Yeni Ürün Bilgilendirme

Klima yoğuşma suyu drenaj sifonu, duvar tipi- DN32, Yeni versiyon

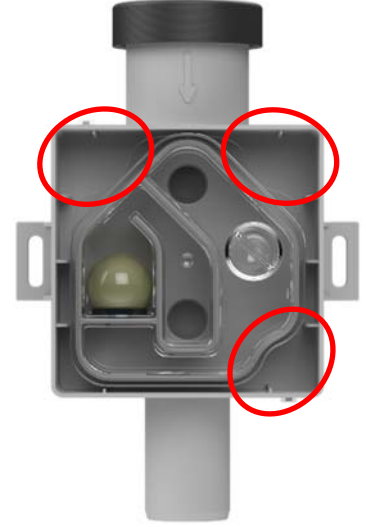
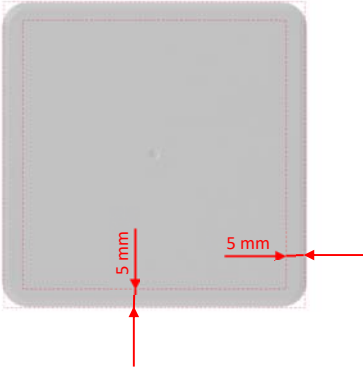
Sifon kartuşu, ürün gövdesine yerleştirirken giriş ve çıkışın aynı ekseninde olması sebebiyle kolaylıkla yerleştirilebilir.

Sifon kartuşunun yeni şekli sayesinde kartuş yerinden herhangi bir alete gerek kalmazın elle takıp çıkartılabilir ve ürünün bakımı yapılabilir. Herhangi bir alete gerek kalmazın elle takıp çıkartılabilir.

Duvar yüzeyi tamamlandıktan sonra sifon kartuşu kapatılır ve bu sayede duvarda sifon gövdesi gizlenmiş olur. Artık her iki taraftan da 5mm daha uzun kapak sayesinde sifon daha iyi gizlenir ve takıp çıkarmada kolaylık sağlar.

- Boru bağlantı contası, koruma kapağı ve hijyenik adaptor eski seridekiyle aynı olup değiştirilmemiştir.
- Drenaj kapasiteleri DIN 19541' e göre HL138N: 120 lt/sa, HL138NH: 72 lt/sa
- Dikkat! Eski sifon kartuşu ile yeni sifon kartuşu birbirleriyle uyumlu değildir.
